改善箇所説明図

ロータリ除雪車において、出荷検査時の確認が不適切であったため、チャージ圧力低下警告灯用の圧カスイッチが未設定のまま出荷されたものがある。
そのため、路上運行中にチャージ圧力が低下した場合、当該警告灯が正常に点灯せず、最悪の場合、走行駆動力が伝達できなくなり、走行不能になるおそれがある。

チャージ圧低下警告灯用の
圧カスイッチ

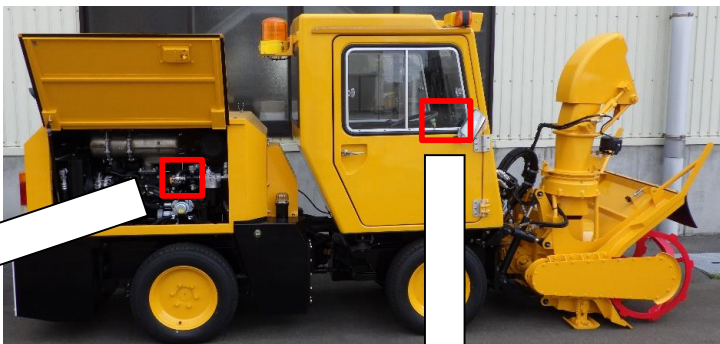
基準不適合発生箇所

チャージ圧力低下警告灯の作動を確認し、正常に作動しない場合は、チャージ圧力低下警告灯用の圧カスイッチを再設定の上、警告灯が正常に作動することを確認する。
